DODATEK č.2

č. SML/2024/0690/OSIO/2

Smluvní strany se dohodly na změně předmětu díla a ceny díla ve smlouvě o dílo č. SML/2024/0690/OSIO uzavřené dne 24.6.2024 na zhotovení veřejné zakázky na realizaci akce „Regenerace parku Nedvědova náměstí a sanace suterénního zdiva ZŠ Nedvědovo náměstí, Praha 4“.

Cenová nabídka, přehled více / méně prací stavby složená z předložených změnových listů ke schválení a uzavření dodatku č.2

ZL 2/8

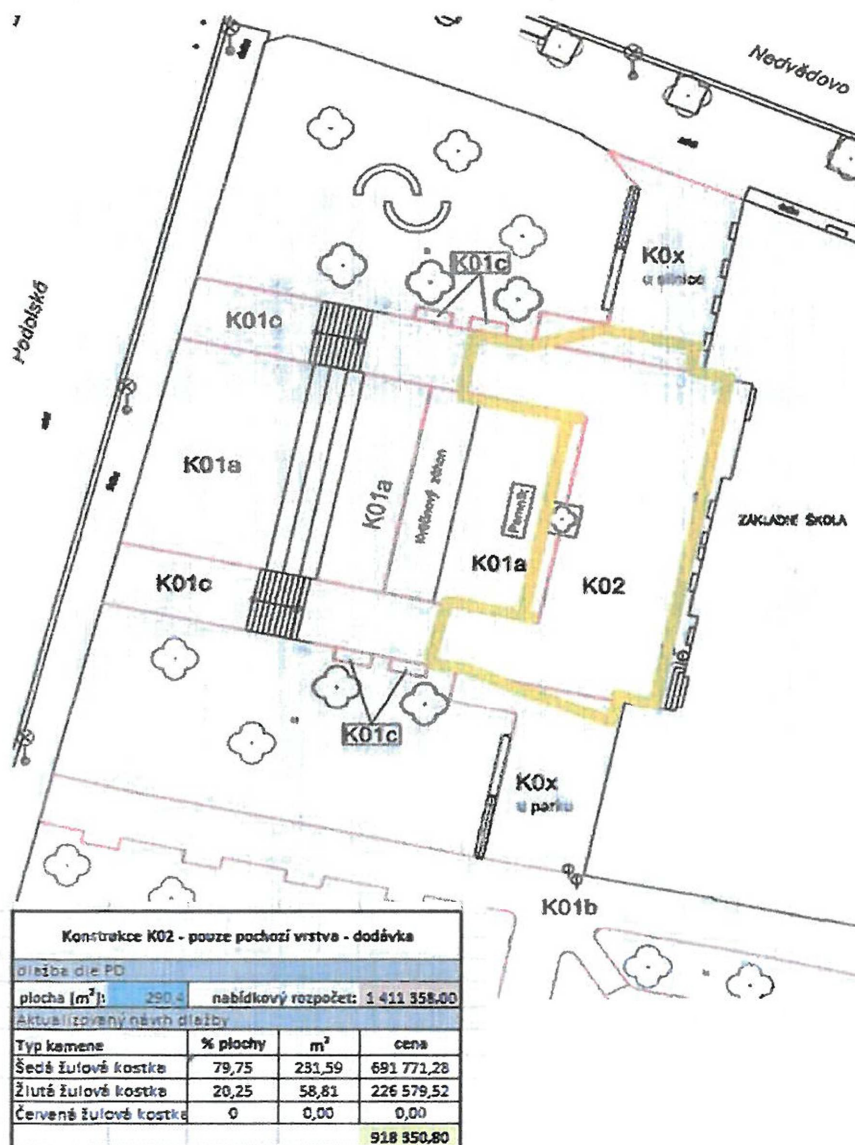
DŮVOD ZMĚNY	V místě zpevněných ploch bylo odhaleno nestabilní jílové podloží. Na základě hutnicích zkoušek byl geologem navržen návrh sanace, který spočívá v odtěžení nestabilního jílového podloží a náhradou za hrubozrnnou a nenamrzavou sypaninu (ŠD frakce 0/63 až 0/125 mm). Vymezení prostoru výměny o mocnosti min. 0,5 m v prostoru podél budovy ZŠ (mezi budovou a pomníkem), v kolmých větvích (chodníky okolo pomníku) směrem ke schodištím bylo doporučeno nahrazení svrchní vrstvy navážek o mocnosti 0,3 m, tak aby došlo k zajištění požadované únosnosti a homogennímu podkladu konstrukčních vrstev.
ČASOVÁ NÁROČNOST	4 TÝDNY / 28 DNÍ

Z226/24-04

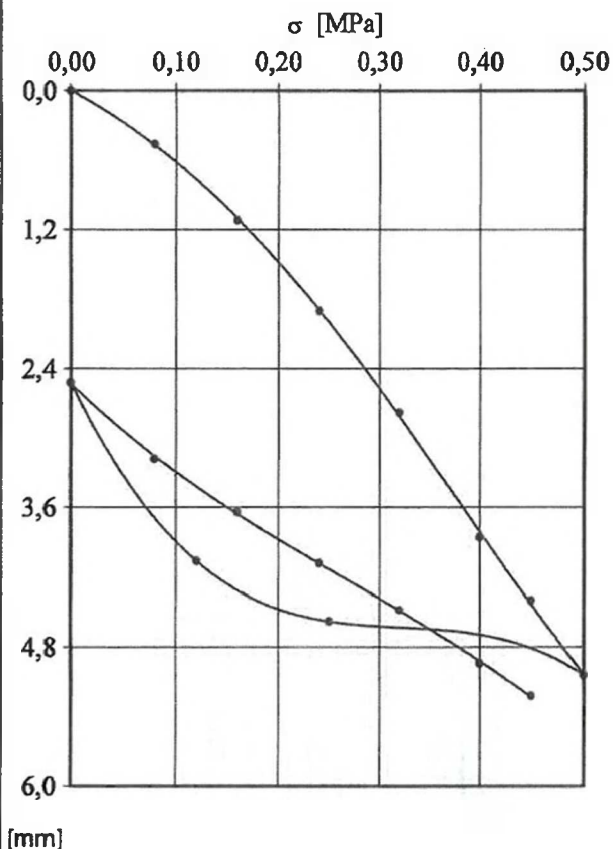
Výsledek nevyhovuje požadavku pro ZP, $E_{def,2} = \min. 45 \text{ MPa}$, $E_{def,2}/E_{def,1} = \max. 2,5$.
Zkouška provedena v místě pochozích ploch, podloží tvoří různorodé navážky s převahou jílu písčitého až prachovité hlíny s úlomky hornin a suti.
